Branddetectie- en brandmeldsystemen - Deel 1: Regels voor de risicoanalyse en de evaluatie van de behoeftes, de studie en het ontwerp, de plaatsing, de indienststelling, de controle, het gebruik, het nazicht en het onderhoud

Dit corrigendum is van toepassing op NBN S 21-100-1:2021.

1 Wijziging van E.2.6, Functiebehoud – Voorzieningen voor het uitzenden van evacuatiesignaal, circuit in lusvorm

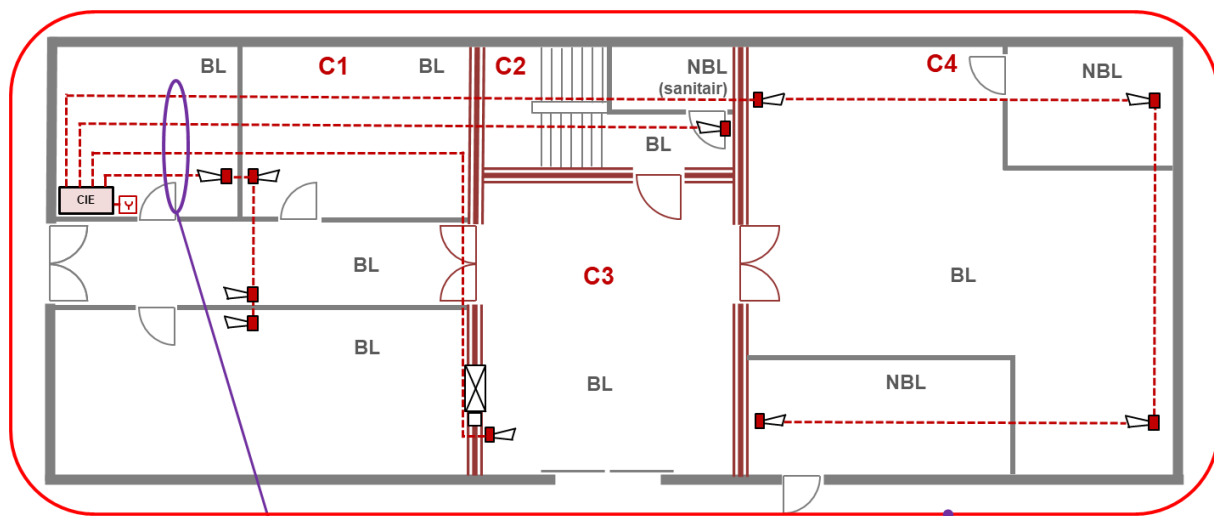
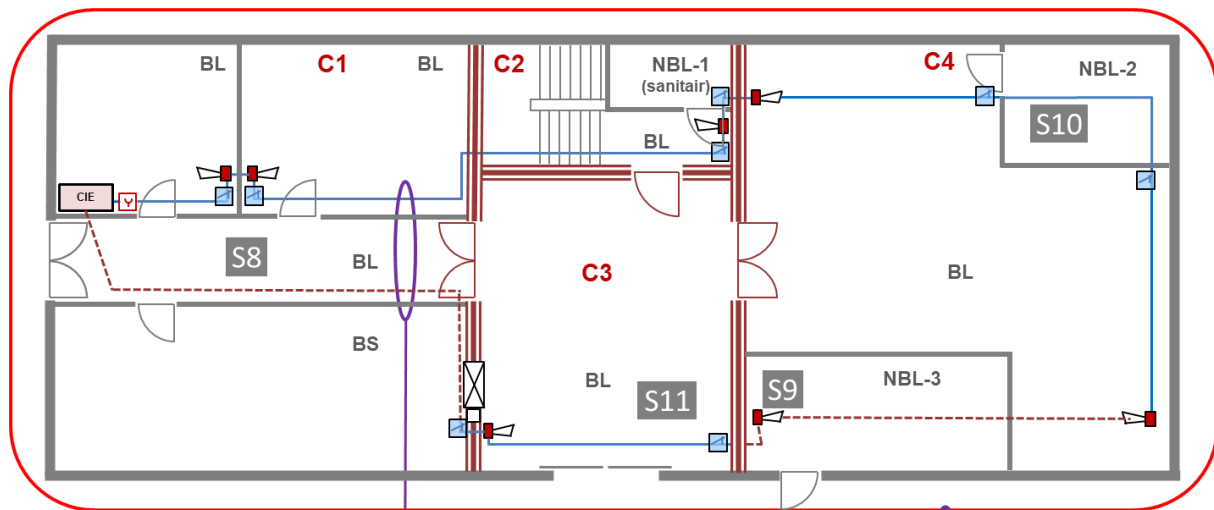
Dit corrigendum is van toepassing op de Nederlandse versie van NBN S 21-100-1:2021 gepubliceerd op 13 augustus 2021. Het bevat in E.2.6 de figuur die bij publicatie in de norm had moeten staan..

Vervang "

- De functie van de componenten is evacuatie => functiebehoud is vereist, in dit voorbeeld uitgevoerd met beschermde leidingen
- Bij enkelvoudige fout mag men niet meer dan 1 brandcompartiment verliezen => minstens 1 circuit niet in lus per brandcompartiment is nodig

door "

- De functie van de componenten is evacuatie => functiebehoud is vereist, in dit voorbeeld uitgevoerd met circuits in lus
- De wegen « heen » en « terug » van het circuit in lus worden niet beschouwd als gescheiden door het ontbreken van een EI-scheiding => minstens 1 van beide moet een beschermde leiding zijn
